2.1.3.2. Կույտային տարրավազման հրապարակ

Ամուլսարի ոսկու հանք
Ջրային ռեսուրսների, երկրաբանության, կենսաբազմազանության
և օդի որակի վրա ազդեցությունների երրորդ կողմի անկախ գնահատում
Հուլիսի 22, 2019 թվական

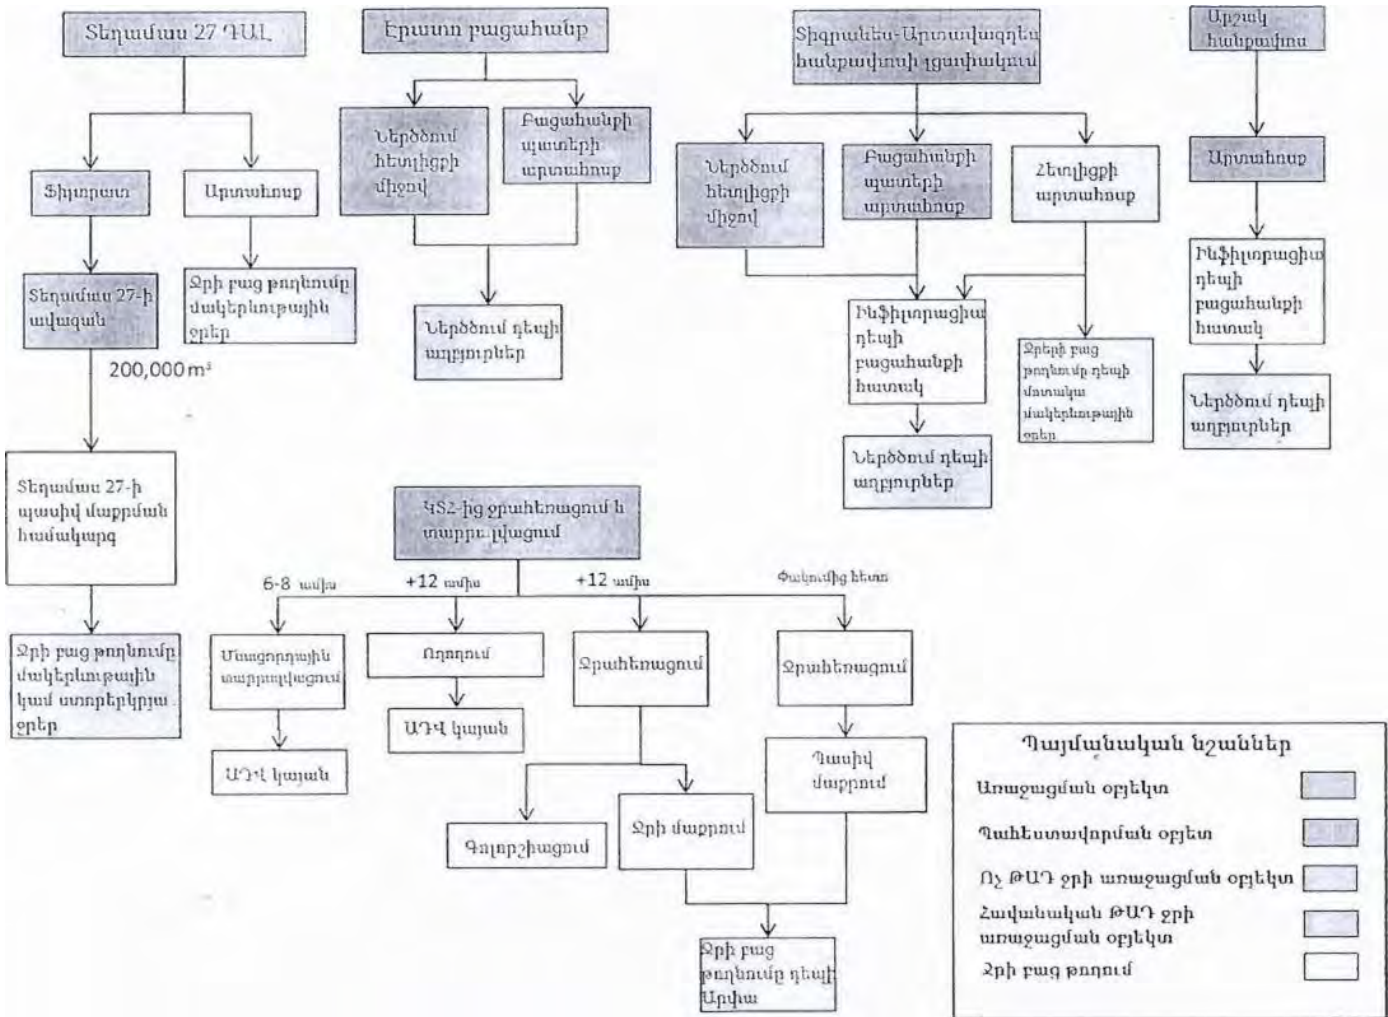
Փակման փուլում ջրի կառավարման դիագրամը, որ ներկայացված է ԲՍԱԳ-ի 6.10 գլխի 6.10.3 նկարում, ներկայացված է ստորև որպես Նկար 2.1.2.: Ցույց է տրված, որ նստվածքային տարրավազման և ողողման ջուրը հոսում է դեպի ԱԴՎ կայան, իսկ այնուհետև աննկատելիորեն անհայտանում է: (GRE, 2014d, էջ 71)-ում նշված է, որ ԿՏՀ-ում ջրի ծավալը կազմելու է մոտավորապես 2 միլիոն մ³ ողողվելուց հետո: Այդ ժամանակ ջուրն արդեն տաս տարի շրջանառության մեջ կգտնվի և կունենա նատրիումի, քլորիդի, սուլֆատի, ազոտի և հալանաբար նաև այլ իոնների բարձր կոնցենտրացիաներ: Ենթադրելով, որ ԿՏ լուծույթի ծավալը նույնն է, ինչ ԿՏՀ-ի մնացած մասում ողողելուց հետո (այսինքն, >1,000,000մ³), աղտոտված ջրի այդքան մեծ ծավալի կառավարմանը և տեղակայմանը պետք է լուծում տրվի:
